Etude Hydrologie Milieux Usages Climat (HMUC) sur le bassin versant de
Grand Lieu
Détermination de débits écologiques

Réunion
Commission thématique HMUC / COTECH
Compte-rendu de la réunion

30 janvier 2024

Station débit écologique de l'Issoire

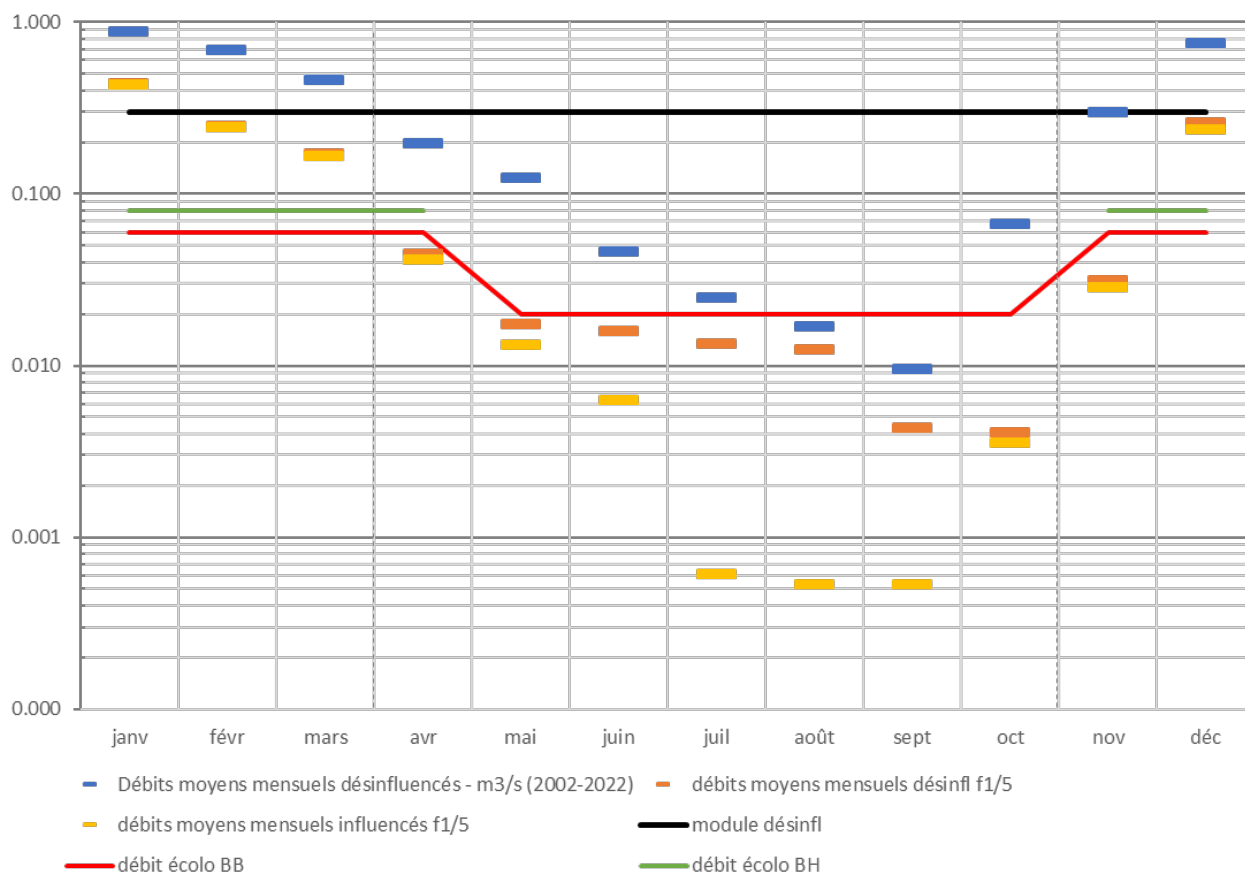
- 👤 M. GUILLET demande quel débit s'applique sur les périodes figurant en blanc dans le tableau de synthèse.
- 👤 M. SAGET répond que le débit écologique critique minimum de 20 l/s est proposé sur cette période.

- 👤 Mme BUSSON souhaite savoir si les débits optimaux et minimums proposés correspondent bien aux bornes basses et hautes souvent utilisées dans les études HMUC.

- 👤 M. SAGET répond par l'affirmative. Il rajoute que ces termes ont été repris dans le guide méthodologique des études HMUC.
- 👤 Mme BUSSON indique qu'elle aurait aimé qu'une borne haute de débit soit proposée en plus du débit critique minimum, sur les mois d'avril et d'octobre.

- 👤 M. SAGET rajoute que c'est pour cette raison qu'il a préféré proposer des débits qui se rapprochent plus à l'hydrologie naturelle désinfluencée.
- 👤 M. DUBOS demande s'il est possible de rajouter le QMN5 désinfluencé mensuel sur le graphique pour voir comment le débit extrême d'étiage se situe statistiquement sur les mois d'étiage.

- ⇒ Dès le mois d'avril et pour toute la période d'étiage, le débit optimum ne peut naturellement plus être satisfait 4 années sur 5.
- ⇒ Entre mai et octobre, le débit critique minimum de 20 l/s se trouve au-dessus du débit moyen mensuel quinquennal désinfluencé et il n'y a donc pas de disponibilité de volume sur cette période.
- ⇒ En septembre, le débit moyen mensuel quinquennal désinfluencé se situe dans la gamme du débit extrême présenté

- Ne plus faire figurer le débit extrême d'étiage, qui n'est au final pas un débit écologique. Ce débit sera néanmoins maintenu dans le rapport, à part, pour information.

- Proposer un débit critique minimal et un débit écologique optimal pour les principales périodes de l'année (été, reste de l'année). On doit pouvoir clairement retrouver, mois par mois, ces deux débits.

- Intégrer, dans le tableau de synthèse, les débits moyens mensuels quinquennaux désinfluencés pour avoir un ordre de grandeur de comparaison et une référence du débit « naturel ».

- Retenir (pour l'Issoire), un débit critique minimum de 20 l/s, sur la période de mai à octobre, même si cette valeur sera atteinte que quelques jours sur cette période lors d'épisodes pluvieux. Le débit écologique optimal sur cette période reste à définir. Celui-ci sera basé sur les besoins des espèces à partir des pertes de SPU.

- Retenir sur le reste de l'année, un débit critique minimal de 60 à 80 l/s. Une vérification sera au préalable réalisée pour s'assurer que ces valeurs sont cohérentes par rapport à l'hydrologie désinfluencée.

Perte de SPU par rapport à un débit de 31 l/s (débit médian désinfluencé)

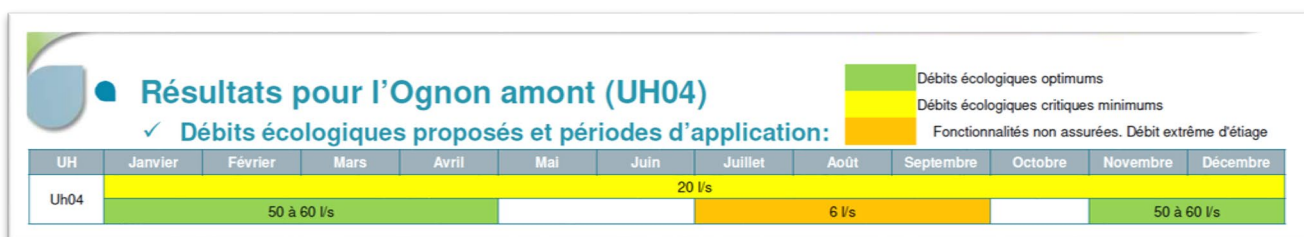
- De plus nous aimerions comprendre le point d'inflexion pris en compte dans les courbes reliant les surfaces habitables utiles à des débits pour déterminer la valeur que vous

nommez « débit écologique critique minimum » : **quel % de perte accepté et pour combien d'espèces?** (pour le cas ci- dessous il suffirait d'une perte de plus de 10 % par rapport à une surface optimale pour 5 espèces sur 8 ?)

Réponse : Sur l'exemple présenté, l'impact a été évalué comme fort (supérieur à 30% de perte de SPU par rapport à un débit de référence pour lequel une perte de SPU était déjà effective) pour la loche franche au 1/10 du module désinfluencé (12 l/s). Ce débit ne peut donc pas être retenu. A 20 l/s, la perte de SPU par

rapport à la référence choisie est inférieure à 30 %. Ainsi, même si elle est significative pour 5 espèces, elle reste acceptable. Pour définir le débit écologique critique minimum, c'est ensuite l'ensemble des fonctionnalités qui sont confrontées.
